# PORTA NUOVA, C.SO

# 0322

## Descrizione prestazionale dell'intervento

## Foto del rilievo

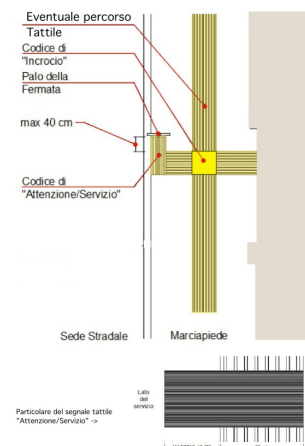
## Criticità

**Assenza** di segnalazione **tattilo-plantare** per l'intercettazione di pubblici servizi (Targa tattile, fermata del mezzo pubblico)

Inserimento di segnalazione tattile costituita da fascia di larghezza 60 cm trattata a **righe parallele** con funzione di orientamento. Il percorso tattile termina con una segnaletica di "Attenzione/Servizio", ossia una striscia di 40 cm di profondità posta in prossimità della palina o della pensilina qualora esistente.

Il materiale da utilizzarsi deve essere consono al contesto in cui si trova. Sono da evitarsi materiali in gomma incollati ma bensì piastrelle di ceramica, pietra lavorata in superficie o materiale autobloccante.
